Asunto: ADENDA al PLAN DE RESTAURACIÓN de la modificación no sustancial de la Concesión de Explotación MATAGALLAR RSC Nº 7259.

**ADENDA AL
PLAN DE RESTAURACIÓN/REHABILITACIÓN*
DE LA MODIFICACIÓN NO SUSTANCIAL DE LA
CONCESIÓN DE EXPLOTACIÓN
“MATAGALLAR” RSC Nº 7259
T.M. PEDRERA-GILENA (SEVILLA)
TITULAR: DINAM INVERSIONES, S.L.
EXPLOTADOR: SEGURA, S.L.U.
(* Plan de Restauración de fecha y registro de entrada
08/10/2.025**

ADENDA AL PLAN DE RESTAURACIÓN/REHABILITACIÓN DE LA CONCESIÓN EXPLOTACIÓN "MATAGALLAR" RSC 7259

Imagen: poligonal del Frente EL MARTILLO antes y después de la rectificación.

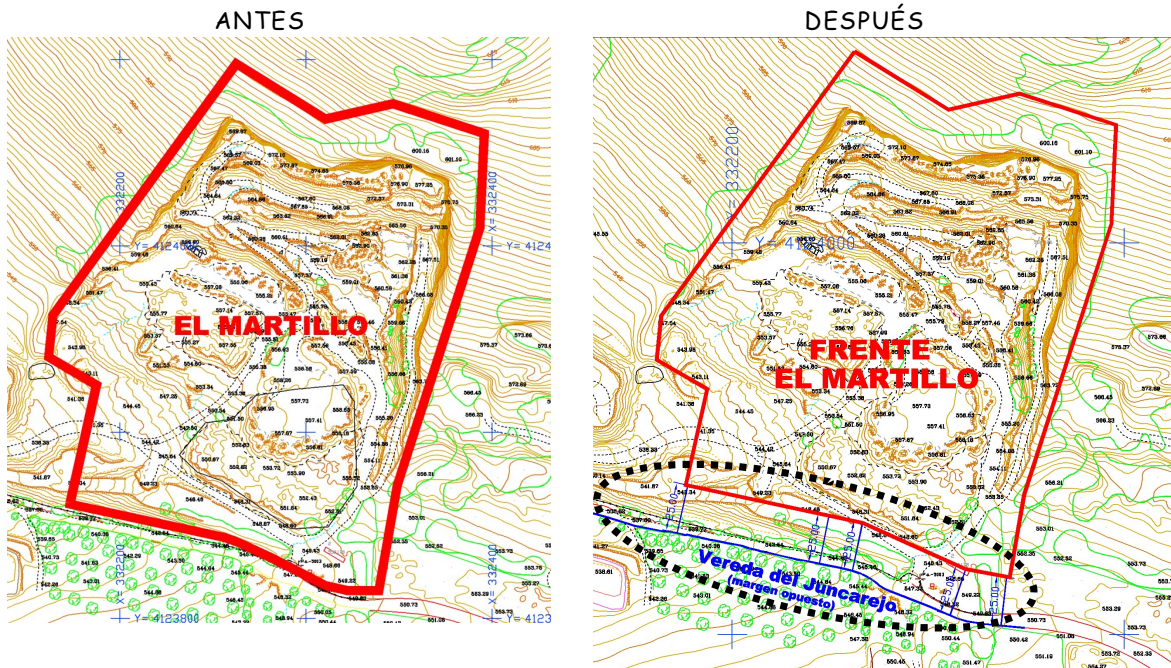
En relación al frente EL MARTILLO, como se ha explicado en el apartado anterior, la rectificación consiste en respetar el ancho de la Vereda del Juncarejo, el cual es de 20,89 m desde la parte opuesta del camino existente. Para garantizarlo se ha desplazado la linde Sur una distancia de 25 m hacia el Norte desde el borde opuesto del camino.

En la siguiente imagen procedente del plano topográfico se delimita la nueva poligonal del frente EL MARTILLO.

Tras la rectificación descrita, el perímetro del frente EL MARTILLO queda definido por las siguientes coordenadas U.T.M. (Huso 30 – Datum ETRS89),

FRENTE EL MARTILLO (25 m vereda)			
DATUM ETRS89-HUSO 30			
1. X: 332176	Y: 4123876	9. X: 332393	Y: 4124010
2. X: 332187	Y: 4123925	10. X: 332349	Y: 4123871
3. X: 332162	Y: 4123940	11. X: 332342	Y: 4123829
4. X: 332164	Y: 4123963	12. X: 332319	Y: 4123833
5. X: 332262	Y: 4124098	13. X: 332289	Y: 4123847
6. X: 332310	Y: 4124068	14. X: 332266	Y: 4123857
7. X: 332347	Y: 4124076	15. X: 332176	Y: 4123876
8. X: 332396	Y: 4124060

2.- PARCELARIO CATASTRAL (POLIGONAL FRENTES)

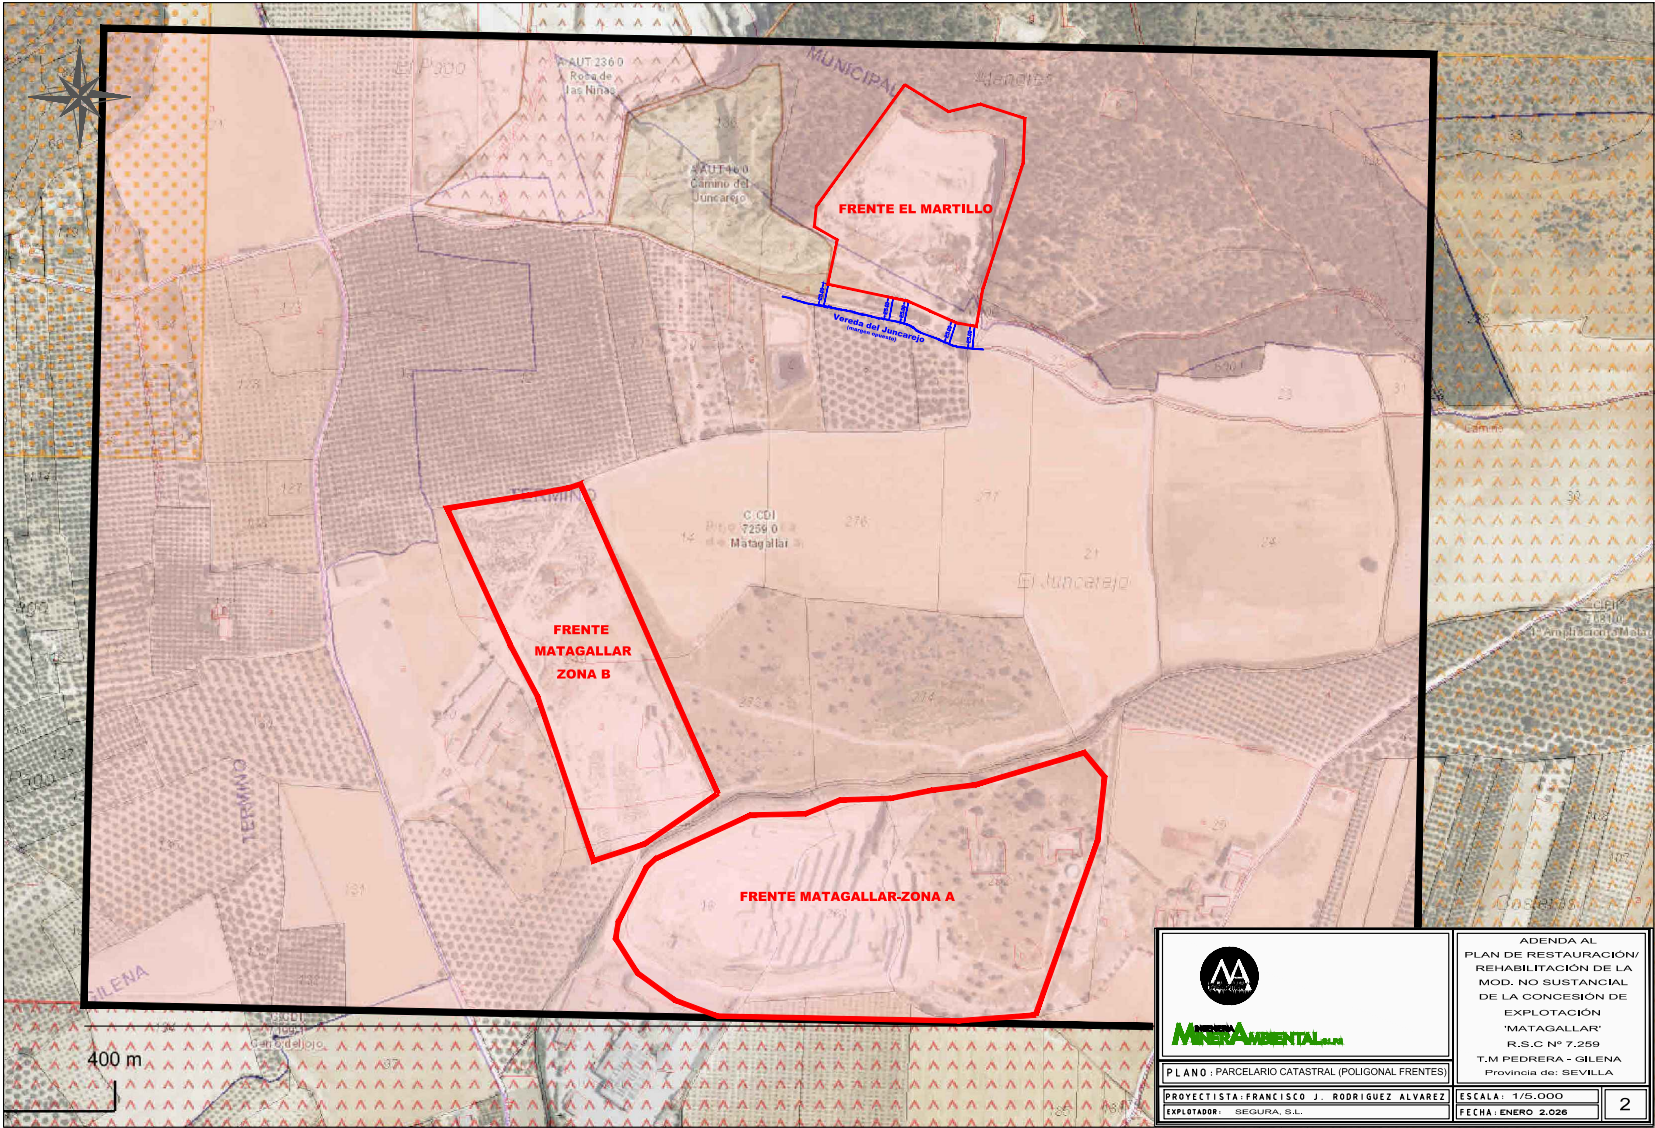
Se adjunta ADENDA al Plan de Restauración/Rehabilitación de fecha 08/10/2.025, donde se rectifica el apartado 2.1. (páginas 18/153 y 21/153) y planos (páginas 119/153 y 121/153). La rectificación consiste en desplazar la linde Sur del frente EL MARTILLO 25 m al Norte desde el borde opuesto de la Vereda del Juncarejo, respetando de esta forma el ancho de la misma (20,89 m desde la parte opuesta del camino existente).

La rectificación consiste en reducir la superficie del frente EL MARTILLO, en concreto sobre linde Sur. Se desplaza la linde Sur 25 m hacia el Norte desde el borde opuesto de la Vereda del Juncarejo, respetando de esta forma el ancho de la misma (20,89 m desde la parte opuesta del camino existente).
